분야별 품질검수 결과

□ 우수시공 및 지적사항

○ 지적사항(개선사항)

사진8(수영장 코너트렌치 고정처리 요함.)

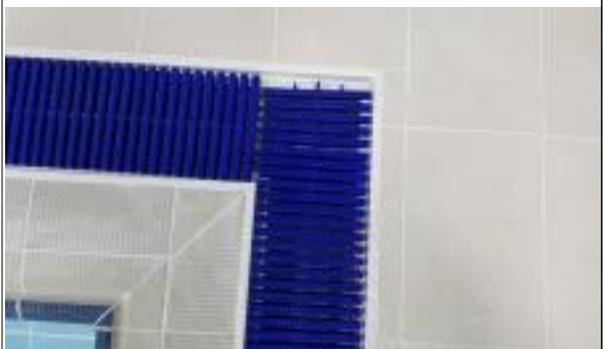
연번	지적사항	사진 번호	비고
1	열교환실 외벽 보수요함.	1	
2	물탱크실 상부바닥 청소요함.	2	
3	기계실 소화저수조 상부 청소요함.	3	
4	우수저류조 실명 인식표 설치	-	
5	지하 각동 출입구 앞 스틸그레이팅 고정설치 요함.	4	
6	RAMP-3상부 빗물처리 요함.	-	
7	골프클럽 상부 천정보호 조치 요함.	5	
8	스크린골프장 내 벽체 마감 교체요함.	-	
9	커뮤니티센터 사무실 전기판넬 상부쪽 마감미비	6	
10	수영장 감시실 창호주위 마감 미비(내,외부)	7	
11	수영장 코너 트렌치 고정처리 요함.	8	
12	수영장 인포메이션 데스크 하부 콘센트 마감요함.	9	
13	수영장 인포메이션 사무실 전기트레이 하부 마감 요함.	10

(사진 5) 위치: 각 외곽

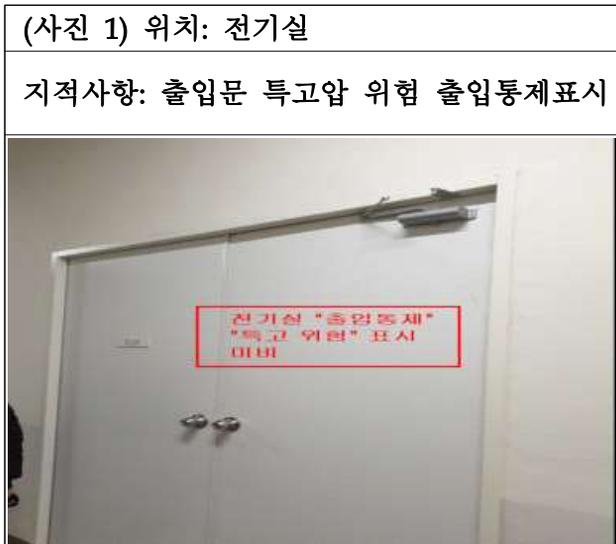
구 일부 배선이 나선 상태로 누전 우려 대책: 조명기구까지 나선 없도록 조치		
5	전체적으로 외곽 카메라 및 보안등 위치가 보조 출입구드에 부족하고 카메라 위치 수정 필요함	5	
6	커뮤니티 시설 조명 조도가 각 실에 맞게 재 선정필요 키즈카페 및 북카페 등은 밝게 할 필요 있음	6	
7	각 분전반 내부 인출부에 배선 인식표 없어 유지관 리시 배선분리 경우 잘못 연결 방지 대책: 케이블 인출부위에 인식표 설치	7

지적사항: 카메라 위치 부적절
